GEMEINDE BARENDORF

Stellungnahme zum Planfeststellungsverfahren der BAB 39 Lüneburg – Wolfsburg, Abschnitt 1, Lüneburg Nord (L 216) bis östlich Lüneburg (B 216)

Abbildung 2: Künftige Verkehrsführung Barendorf – Lüneburg mit Lichtsignalanlagen

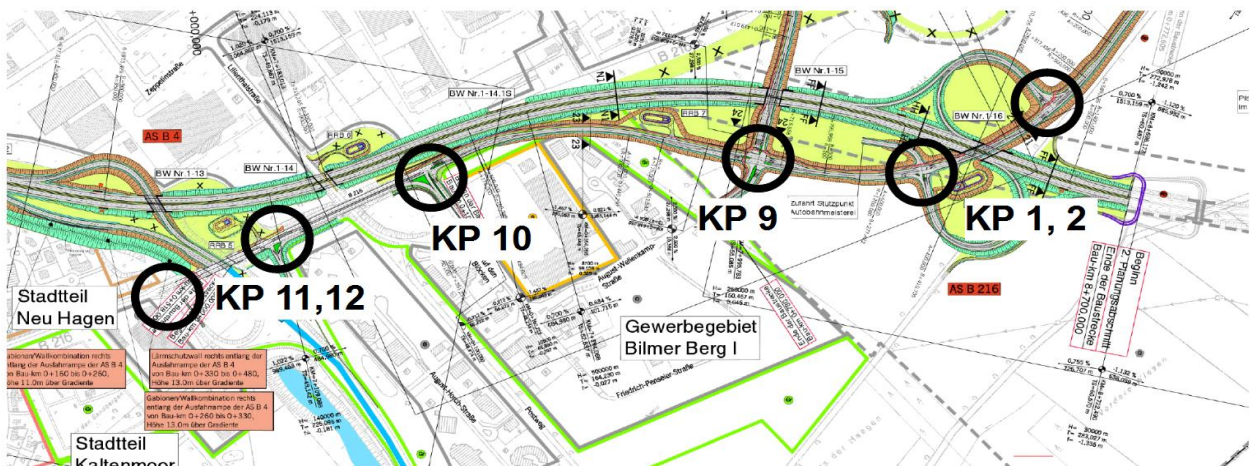
Das Anschlussstellenkonzept zur Anbindung von B4 und B216 an die A39 erhöht die Zahl der LSA auf insgesamt sechs (siehe Abbildung 2)!

In der vorgelegten Verkehrsuntersuchung (Anhang 2a zum Schlussbericht Verkehrsfluss-simulation Planungsabschnitt 1, September 2010) wird diese Verkehrsanbindung simulations-technisch untersucht. Dabei werden die in Abbildung 2 gezeigten Knotenpunkte (KP) definiert.

Abbildung 3: Einspeise- und Knotenpunkte im Verkehrssimulationsmodell

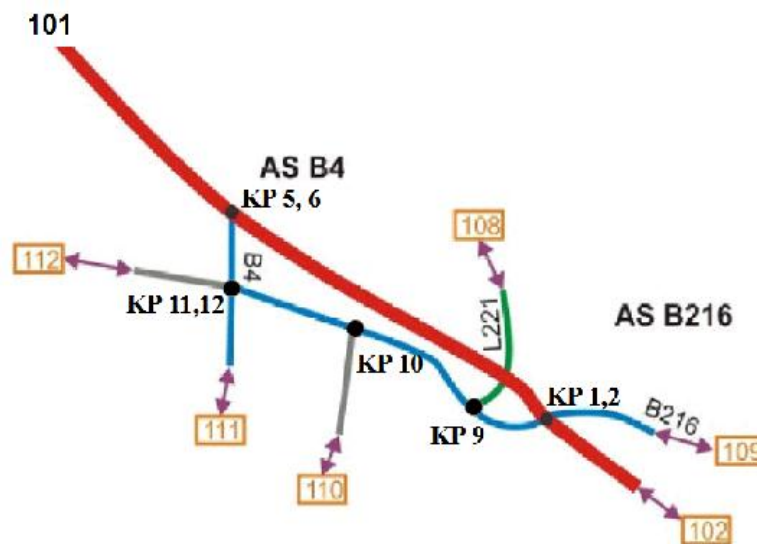
Straßenverkehrsanlagen (HBS) bereits an der Grenze der Leistungsfähigkeit sind, da an diesen beiden Knotenpunkten die Verlustzeiten an jeweils einem Fahrstreifen über 50 Sekunden beträgt (Verkehrsuntersuchung, Anhang 2a, S. 33). Dabei entspricht die Definition der Einspeisepunkte im Simulationsmodell (Abbildung 3) noch nicht einmal dem aktuellen Planungstand der Anschlussstellen, da die Kreuzung am Knotenpunkt 9 lediglich als Kreuzung mit drei Fahrrichtungen definiert ist. Tatsächlich wird über diese Kreuzung im Feststellungsentwurf in einer vierten Fahrrichtung das Gewerbegebiet „Bilmer Berg“ angeschlossen. (Abbildung 4). Hierdurch würde sich der Verkehrsdurchsatz an diesem Knotenpunkt für alle weiteren Fahrrichtungen aber um weitere 25% verringern.

Abbildung 4: Feststellungsentwurf am Knotenpunkt 9

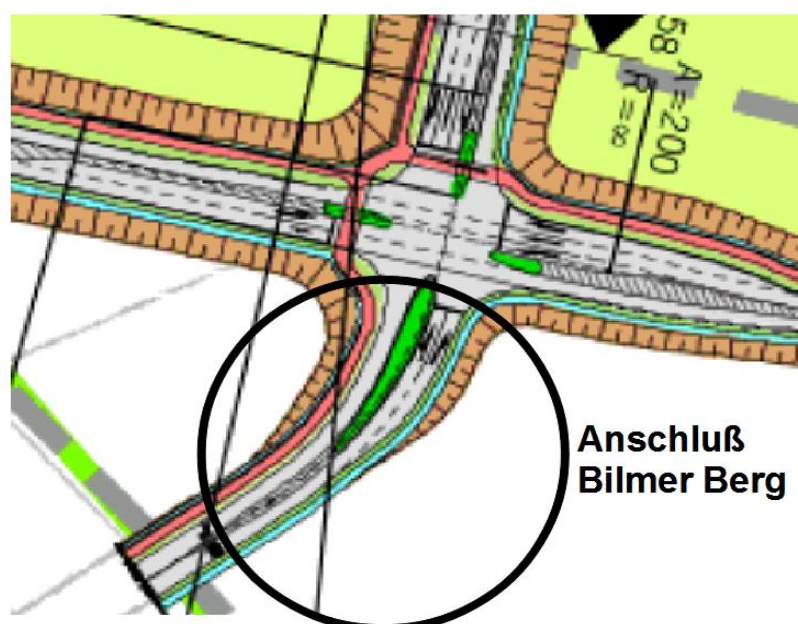
Indes wird schon in der vorgenommenen Simulation darauf verwiesen, dass die Knotenpunkte 9 und 10 mit der Qualitätsstufe D gemäß dem Handbuch für die Bemessung von
